con la presente si inviano le Osservazioni contro il Progetto di un impianto eolico codice procedura ID\_VIP/ID\_MATTIM: 1269 denominato

"Pitigliano" ubicato nei comuni di Pitigliano (GR) e Sorano (GR) costituito da 20 (venti) aerogeneratori di potenza nominale 7,0 MW per un totale

**ID: Codice procedura (ID\_VIP/ID\_MATTM): 12691**

## TESTO DELLE OSSERVAZIONI

**Immagine 1. Vincoli ex art. 136 del CBC dal PIT della Regione Toscana e zona approssimativa dove è progettato l'impianto industriale.**

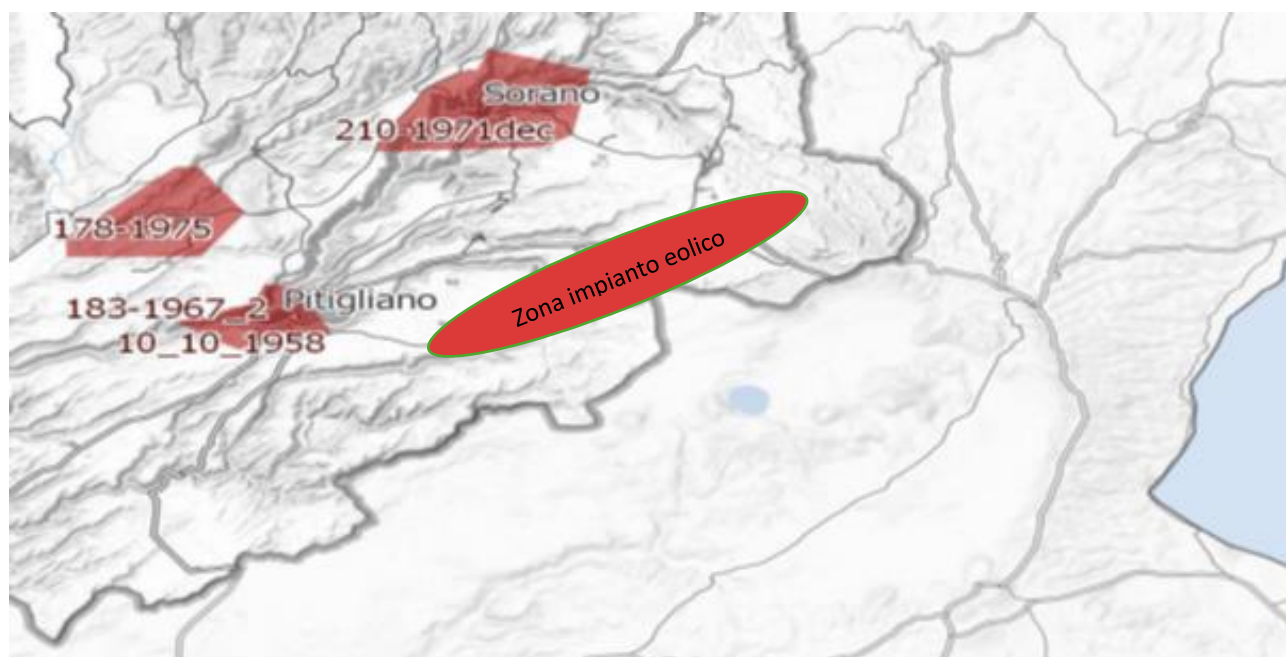
Al contrario si evidenzia che l'impianto eolico industriale citato non solo ricadrebbe con tutti e 20 gli aerogeneratori all'interno delle fasce di rispetto di 3 km di due vincoli paesaggistici di notevole interesse pubblico esistenti nella Regione Lazio e con una parte di essi nel vincolo paesaggistico del Centro abitato di Sorano ( GR) quindi in aree non idonee all'installazione di impianti di energia rinnovabile. Addirittura, alcuni aerogeneratori sarebbero ubicati a poche centinaia di metri dai perimetri dei due vincoli paesaggistici laziali ex art 136 del CBC.

*Inoltre, come sostiene la Proponente parte dell'impianto si verrebbe a trovare a 3,5 km dal centro abitato di Sorano. Infatti, tre degli aerogeneratori WTG 08, 09, 10 sono addirittura all'interno delle fasce di rispetto dei 3 km del suo vincolo paesaggistico di notevole interesse pubblico ex art 136 del CBC. Si evidenzia che così si crea*

un'ulteriore incompatibilità con la tutela del Paesaggio.

**Immagine 3. Cumulo di una parte di impianti eolici, fotovoltaici e geotermici industriali in progettazione ed esistenti intorno all’eolico industriale “Pitigliano”.**

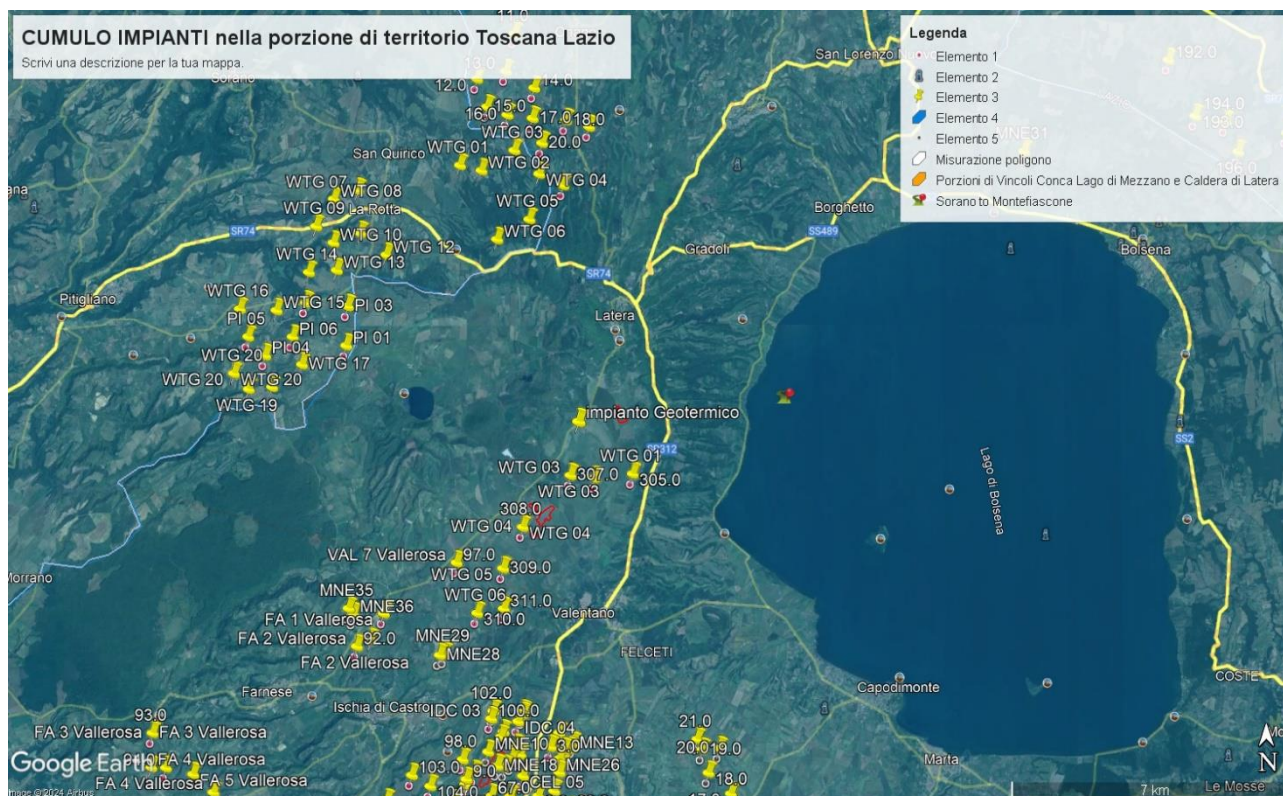
Tornando alle Linee guida nazionali, l’allegato IV dedica il paragrafo 3 agli impatti visivi e quelli sui Beni Culturali, Paesaggistici, Naturalistici e Culturali, dove viene detto che la valutazione dell’impatto visivo dovrà essere effettuata tenendo conto “**degli elementi caratterizzanti e qualificanti il paesaggio, effettuata alle diverse scale di studio (vasta, intermedia e di dettaglio...**”. Le analisi debbono non solo definire l’area di visibilità dell’impianto eolico industriale, **ma anche il modo in cui l’impianto viene percepito all’interno del bacino visivo**. Le analisi visive debbono inoltre tener in opportuna considerazione **gli effetti cumulativi derivanti dalla compresenza di più impianti**”. Nella Relazione Paesaggistica e nello Studio di Impatto Ambientale prodotte dalla proponente come già evidenziato è stato ignorato il vincolo paesaggistico di notevole interesse pubblico ex articolo 136 del Codice dei

Beni Culturali “*Ambito paesaggistico, geologico e geomorfologico dell’orlo della caldera di Latera ...*” Non vengono nemmeno citati gli impianti eolici in progetto al MASE, il “Rempillo” (6 aerogeneratori) e un altro in verifica amministrativa di 14 aerogeneratori e 72, 6 MW. Ad oggi nei territori di Pitigliano, Sorano e in quello limitrofo potenzialmente potrebbero essere insediati 40 aerogeneratori alti 200 metri e larghi 170. Ma la proponente non cita neanche altri impianti che creerebbero il cumulo e quindi maggiore impatto. Infatti, sul territorio della “Città del Tufo” (Sorano e Pitigliano) impatterebbero anche l’impianto eolico “Montarzo” di Onano con 13 aerogeneratori con le dimensioni ricordate, l’altro eolico industriale nel territorio di Valentano con sette aerogeneratori (stesse dimensioni), gli impianti di Farnese con un minieolico di 3 Torri alte 60 metri già installate in località Poggio del Crognolo e l’impianto eolico industriale “Vallerosa” (7 aerogeneratori alti 200 metri e larghi 158 metri) in procedura VIA presso la Regione Lazio. Inoltre, altri impianti del minieolico già presenti a Valentano, Cellere e Piansano e due progetti eolici industriali con le stesse dimensioni (200 m x 170 m) nel Comune di Ischia di Castro. La valutazione del cumulo non prende neanche in considerazione gli impianti industriali di fotovoltaico e agrivoltaico in progetto a Farnese, Valentano, Ischia di Castro, Cellere. L’impianto geotermico in procedura Via al MASE, progettato nella Caldera di Latera. Quindi è stata effettuata una valutazione del potenziale impatto cumulativo non veritiera a dispetto di quanto affermato dalla proponente che sostiene di aver preso in considerazione uno spazio di 10 km intorno al suo impianto per gli impatti che si creerebbero.

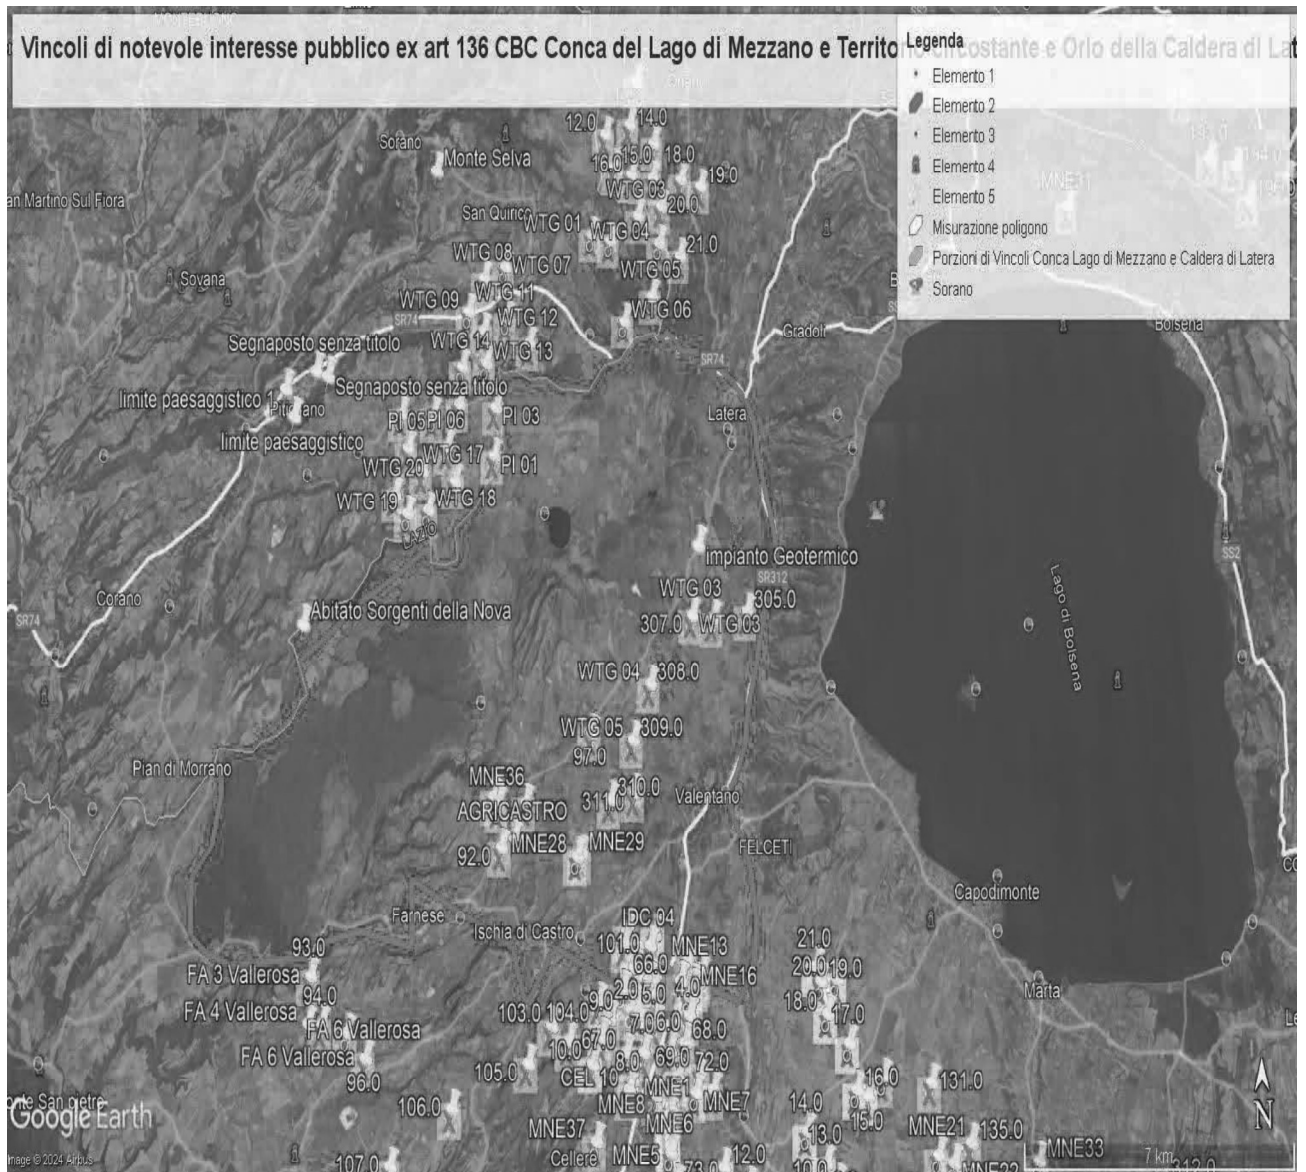
ma nelle sue immediate vicinanze ( a soli 100 metri i primi due aerogeneratori) oltre ad impattare sul territorio e sulle economie di cinque Comuni del Lazio (Farnese, Onano, Latera, Valentano, Grotte di Castro e Gradoli ) si trova nelle fasce di rispetto dei Beni di notevole interesse pubblico come si è evidenziate nelle Osservazioni precedenti e crea degli impatti negativi anche sui beni naturalistici come verrà dettagliato nell'Osservazione relativa alla Vinca. Inoltre, andrebbe a sommarsi al già enorme cumulo di impianti eolici e fotovoltaici e geotermici che creano una elevata criticità ambientale nella provincia di Viterbo e interferiscono anche con il territorio toscano come si può vedere dalle varie immagini dell'Allegato n. 1.

**IMMAGINE n. 3 Impianto eolico industriale “Pitigliano” e distanze aerogeneratori dai Vincolo “Orlo della Caldera di Latera.**

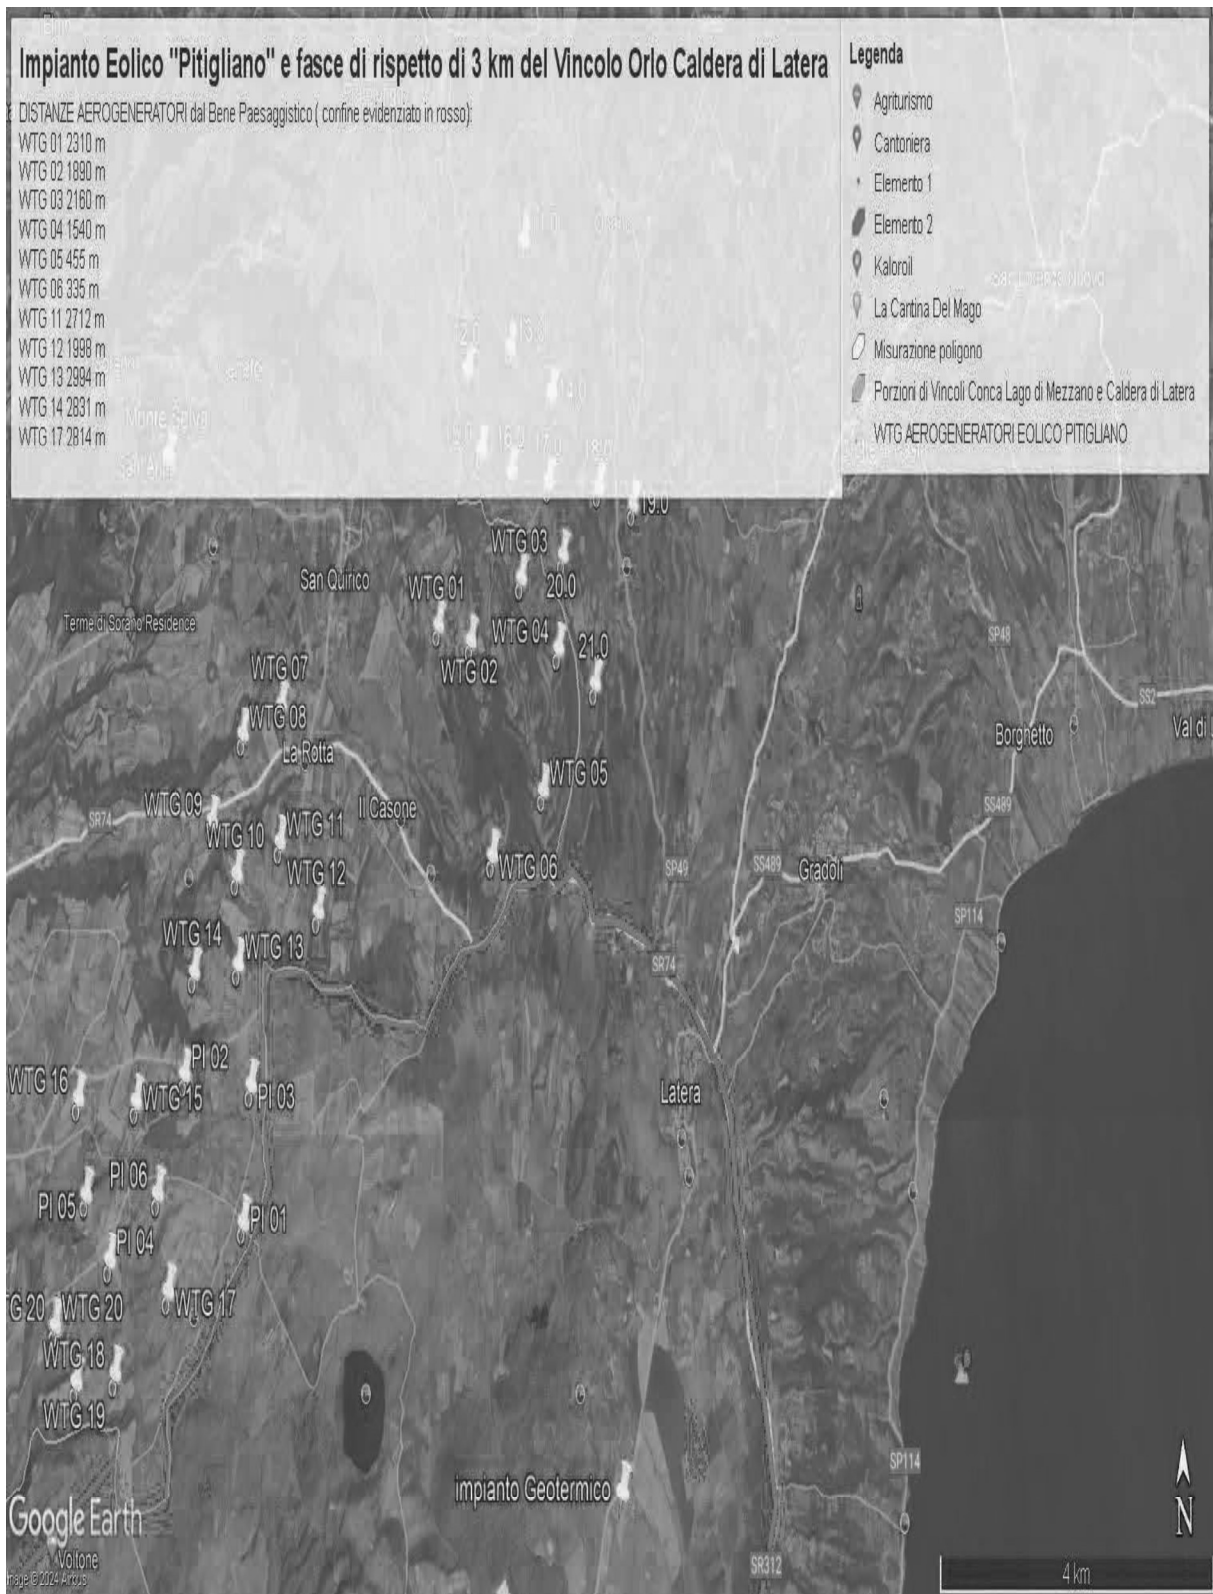
Come è illustrato nell'immagine si ribadisce che l'impianto industriale "Pitigliano" ricade completamente all'interno delle fasce di rispetto dei due vincoli di notevole

interesse pubblico e lambisce quelle di un terzo vincolo e quindi come affermato dal Consiglio di Stato nelle sentenze citate, l'impianto è insediato in area non idonea ai sensi dell'art. 20 comma 8 lettera c quater del D.Lgs. n. 199/2021 e ss.mm.ii al contrario di quanto sostiene la proponente.
